高浜原発1号の電気ケーブルの経年劣化

事故時の蒸気による絶縁抵抗の急低下を重視せよ

関電・規制委の評価では106年使用可能/ 実際は47年程度

絶縁低下のイメージ図

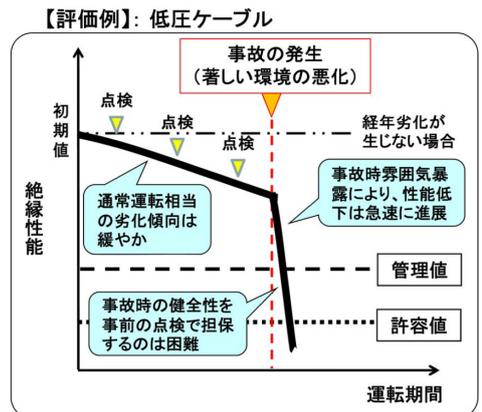
問題のこのような性格は、関電の右図で示され、縦軸に「絶縁性能」がとられている。運転期間延長審査基準では、設計基準事故及び重大事故の環境下で「電気・計装設備に有意な絶縁低下が生じないこと」が判断基準になっているからであろう。また右図には、「許容値」ばかりか安全余裕を考慮した「管理値」も記述されている。

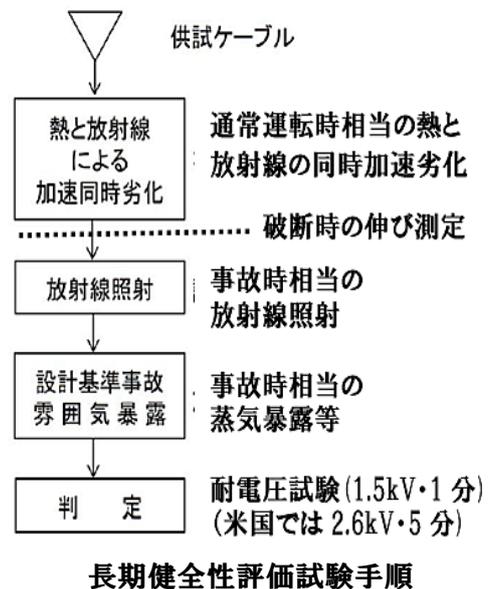
電気ケーブルが何年使用可能か、事故を経ても健全性が保たれるかとの評価は右図の試験手順で行われている。「評価期間」の評価では、「破断時の伸び」が用いられているが、それは右図より通常運転による劣化の度合いを表すものであって、事故時の影響は入っていない。他方、

事故時の特に蒸気暴露による影響は「絶縁抵抗値」を用いて調べられている。こうして、通常運転時と事故時の劣化を模擬する試験を経た後、1500V の電圧を1分かける耐電圧試験が行われ (JIS 規格)、それに合格したもの (「良」) のうちもっとも劣化した場合を選び、それに対応する期間を「評価期間」、すなわち運転可能期間としている。結局、最も劣化するまで運転を許すという考えであり、安全余裕を考慮した「管理値」はまったく考慮されていない。また、最後の耐電圧試験は米国の IEEE 試験では 2600V・5 分なのに、1500V・1 分と緩い基準に値切られている。

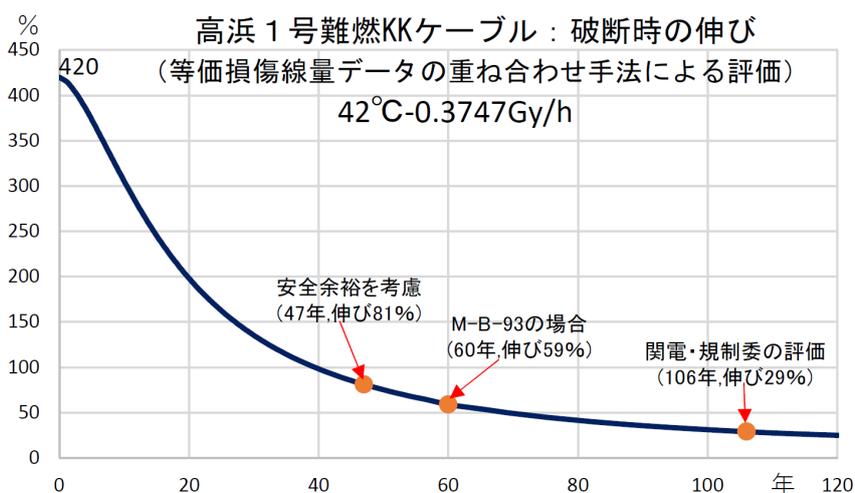
上記条件 42°C-0.3747Gy/h の場合にその手法を適用すると右のグラフが得られる。この結果、評価期間が 106 年となるのは、破断時の伸びが 29%となったときだと分かる (グラフ一番右側の赤丸印)。照射前の初期値は 420%だから 29%はその約 0.07 倍に相当する。では、この 29%はいったいどこ

この考えを上記の難燃 KK の 59% (初期値の 0.14 倍) の場合に適用すると、管理値は $59\% \times (40/29) = 81\%$ となり、この値に対応する評価期間は、2 頁下部のグラフより 47 年となる。

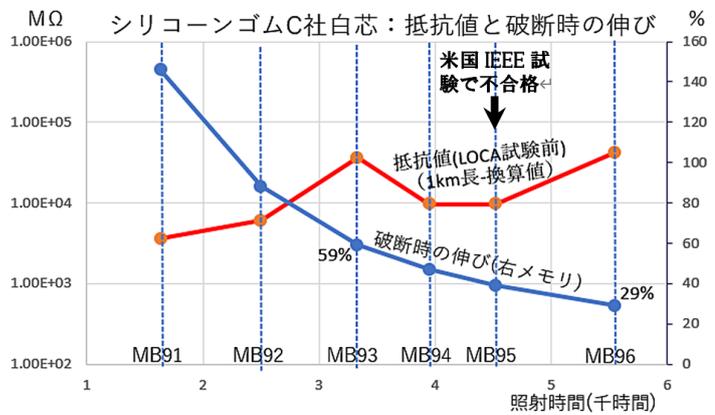
次図は加速劣化試験における「破断時の伸び」と「絶縁抵抗値」を表している。加速条件である温度 100°C と放射線量率約 100Gy/h の下で、横軸が示す 6 段階の照射時間に応じた供試体が

MB91 から MB96 で表されている。このデータは JNES・SS レポートの表 2.4.2-1 の「破断時の伸び」及び表 2.4.2-43 の抵抗値であり、どちらも LOCA(1 次冷却材喪失事故) が起こる前の値である(抵抗値としては表中の 2 つの数値のうち 1km 長・換算値を用いた)。

MB91~MB96 の 6 つの供試体はどれも JIS 試験に合格しており、そのうちの最劣化した場合の破断時の伸びが前述の 29%で関電はこれを採用したのである。ただし、MB95 は米国の IEEE 試験では不合格になっている。

結局、加速試験をした供試体のうちで破断時の伸びが最小、すなわち最も劣化した場合に対応する期間を運転可能期間としたことになる。

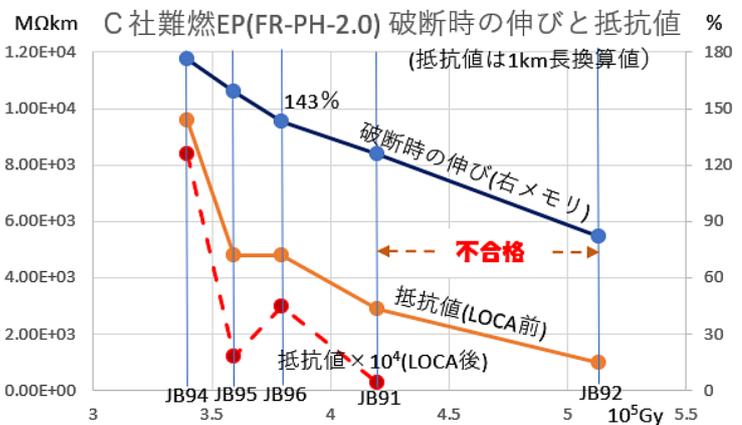
そこで、難燃 KK 以外のケーブルについて、事故時の蒸気暴露の影響がどう表れているか見ておこう。例えば、C 社難燃 EP (FR-PH-2.0) の場合は次図のようになる。横軸の照射線量は照射時間にほぼ比例している。このグラフは白芯の場合で、JIS 試験で不合格であり、黒芯と赤芯の JB91 はその前の蒸気暴露段階ですでに故障発生となっている。結果的に途中の JB96 が JIS 合格したうちで破断時の伸びが最小の場合となる。そのときの伸びは 143%で、初期値 506%の 0.28 倍に相当している(故障が起こった JB91 の伸びは 126%で初期値の 0.25 倍に相当している)。

(a)SiR ケーブル(P)= C 社シリコンゴム

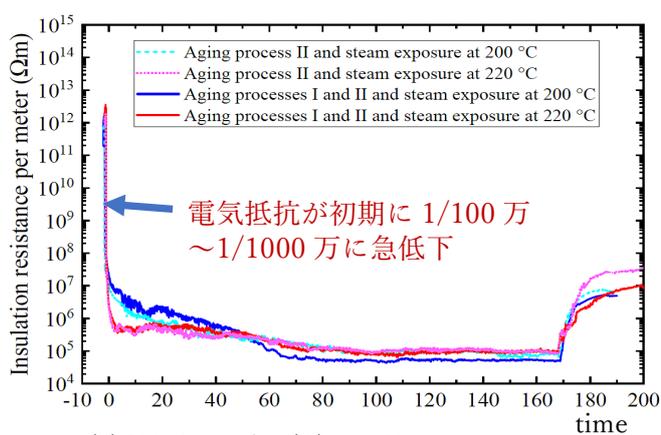
蒸気暴露で絶縁体が故障を起こすという上記の事実が気になったためか、2019年11月に原子力規制委員会が「NRA 技術報告：重大事故環境下におけるケーブルの絶縁特性の分析」を公表し、蒸気暴露中の初期に絶縁抵抗が急激に低下することを明らかにした。どんな種類のケーブルでも同様の挙動を示しているが、右図で示すのは難燃 KK と同じシリコンゴムの絶縁体の挙動である。抵抗値が初期に一気に 100 万分の 1 以下に落ち込んでいる。

このような事実も考慮すれば、難燃 KK も破断時の伸びが初期値のせめて 0.14 倍(59%)となる M-B-93 の場合を最劣化した場合とするべきである。
